Oznaczenie sprawy 45/2015

dot. postępowania o zamówienie publiczne w trybie przetargu nieograniczonego na dostawę sterylnych, leczniczych środków technicznych w 116 pakietach w okresie 24 miesięcy dla potrzeb Pracowni Diagnostyki Inwazyjnej Chorób Układu Krążenia oraz Pracowni Radiologii Zabiegowej Wojewódzkiego Szpitala Zespólnego w ogłoszonego w Dz.Urzędowym Unii Europejskiej 2015/S 230 – 417771 dnia 27.11.2015r.

Wojewódzki Szpital Zespólny w Elblągu, ul.Królewiecka 146, 82-300 Elbląg, informuje, że w dniach 01.12.2015r. ; 02.12.2015r. , 03.12.2015r. , 04.12.2015r. i 05.12.2015r. od Wykonawców wpłynęły zapytania następującej treści:

zdjęcie nr 1

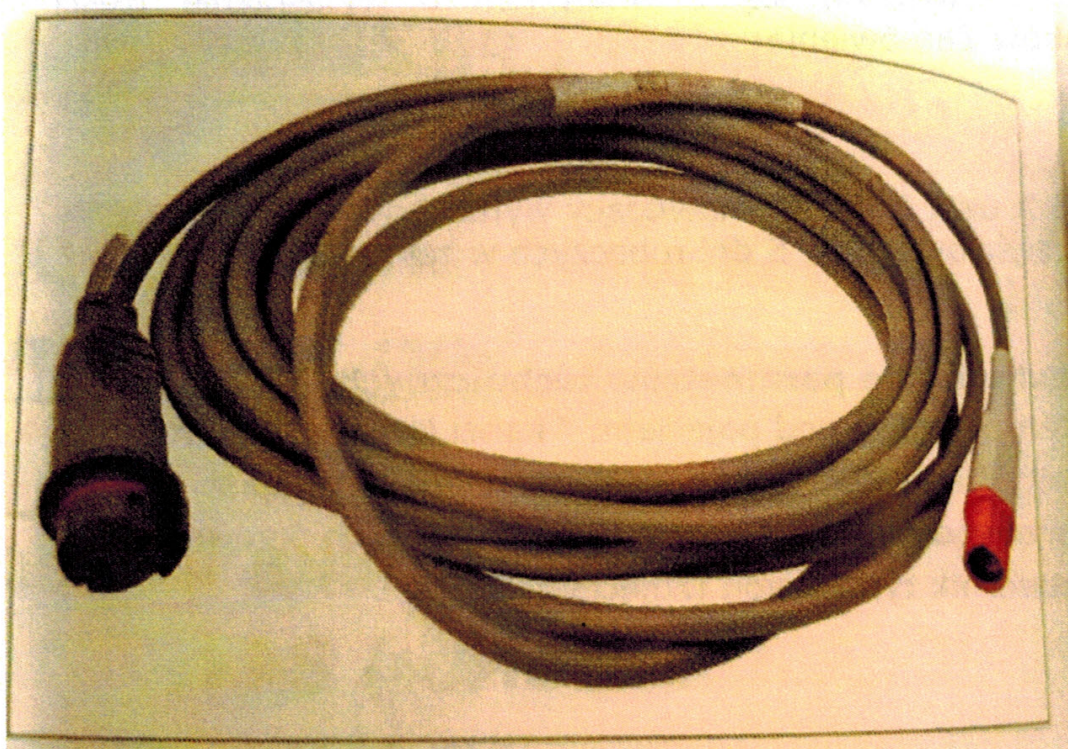
27. dot. zał. Nr 53 do SIWZ – zestawienie parametrów technicznych Prosimy o potwierdzenie że Zamawiający pod pojęciem „kabel łączący przetwornik ciśnieniowy z monitorem Infinity Delta XL firmy Drager” ma na myśli komplet przewodów

składający się z przewodu typu Y (zdjęcie nr 1) plus dwóch przewodów łączących z wyjściem na przetwornik typu Argon (zdjęcie nr 2)?

Ad.27. Zamawiający potwierdza że w załączniku Nr 53 do SIWZ – zestawienie parametrów technicznych pod pojęciem „kabel łączący przetwornik ciśnieniowy z monitorem Infinity Delta XL firmy Drager” ma na myśli komplet przewodów składający się z przewodu typu Y plus dwóch przewodów łączących z wyjściem na przetwornik typu Argon .

Poseidon™ Prowadnik nitinolowy z pokryciem hydrofilnym

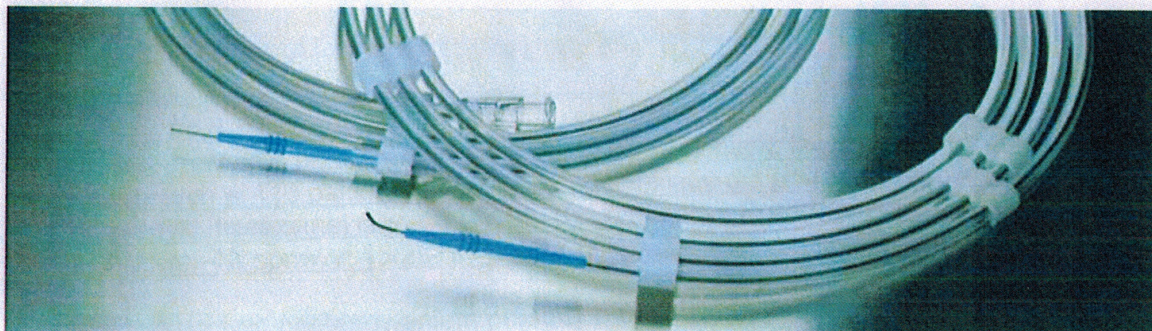
41. Czy w Pakiecie nr 73 w poz. nr 2 i 3 Zamawiający dopuści złożenie oferty z przewodnikami w całości wykonanych z nitinolu pokryciem hydrofilnym o średnicach 0,018" -0,035" , długościach 180 i 260cm, o długości ściętej końcówki 3cm , kształcie końcówki : prosta i zagięta 45 stopni , rdzeń nitinolowy zatopiony w poliuretanie , wykonany z jednego kawałka , z kontrolą trakcji 1:1 odporny na odkształcenia i na załamanie struktury podłużnej, trwała powłoka hydrofilna na całej długości , atraumatyczna , miękka końcówka , z pamięcią kształtu dostępne w wersji o standardowej sztywności shaftu i sztywności STIFF , dostępne w opcji z kształtowalną końcówką .

Ad.41. Zamawiający dopuści w Pakiecie nr 73 w poz. nr 2 i 3 złożenie oferty z przewodnikami w całości wykonanych z nitinolu pokryciem hydrofilnymi o średnicach 0,018" -0,035" , długościach 180 i 260cm, o długości ściętej końcówki 3cm , kształcie końcówki : prosta i zagięta 45 stopni , rdzeń nitinolowy zatopiony w poliuretanie , wykonany z jednego kawałka , z kontrolą trakcji 1:1 odporny na odkształcenia i na załamanie struktury podłużnej, trwała powłoka hydrofilna na całej długości , atraumatyczna , miękka końcówka , z pamięcią kształtu dostępne w wersji o standardowej sztywności shaftu i sztywności STIFF , dostępne w opcji z kształtowalną końcówką .
